②:改善箇所説明図

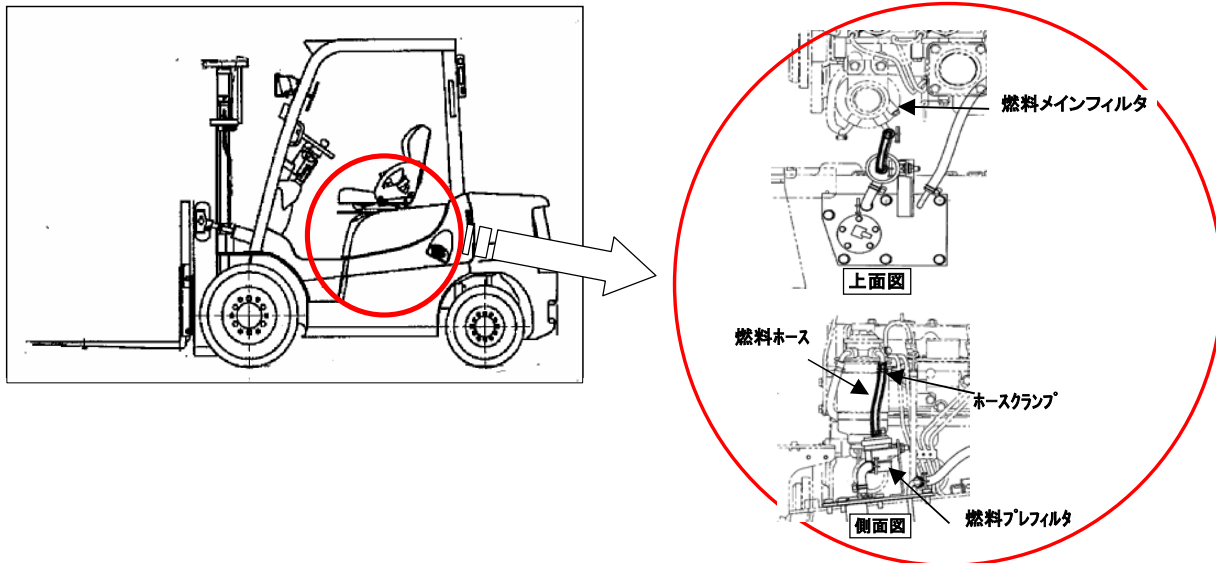
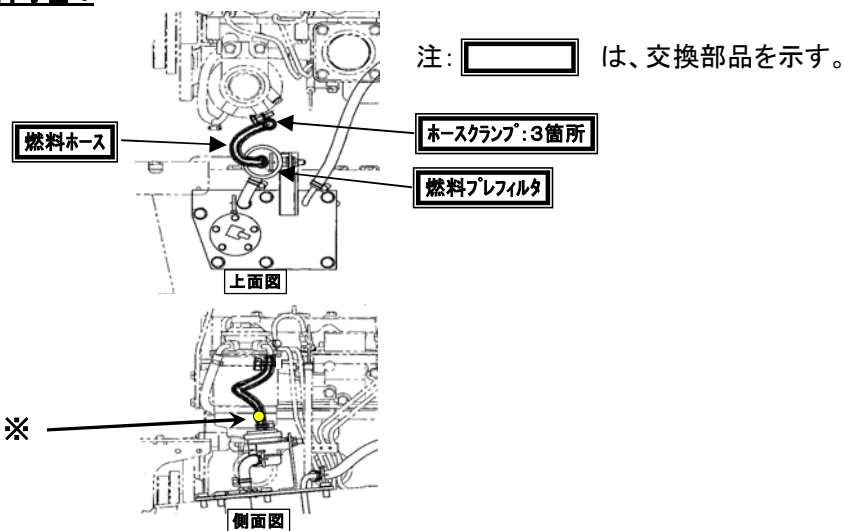
基準不適合箇所 (燃料ホース形状が不適切なため、エンジン振動により樹脂製燃料プレフィルタが亀裂／破損するおそれがある。)

燃料装置において、樹脂製プレフィルタとメインフィルタ間のホースの取り回しが不適切なため、エンジンの振動により、プレフィルタの出入口パイプに亀裂が発生するものがある。そのため、そのまま使用を続けると、亀裂部より燃料が漏れ、最悪の場合、燃料の供給がされなくなり、エンジン停止に至るおそれがある。

改善内容:
全車両、燃料ホースを対策品に交換し、合わせてプレフィルタとホースクランプを新品と交換する。

識別:
作業が終了したら、対策品燃料ホース端部に黄色ペンキ(※)でマーキングする。
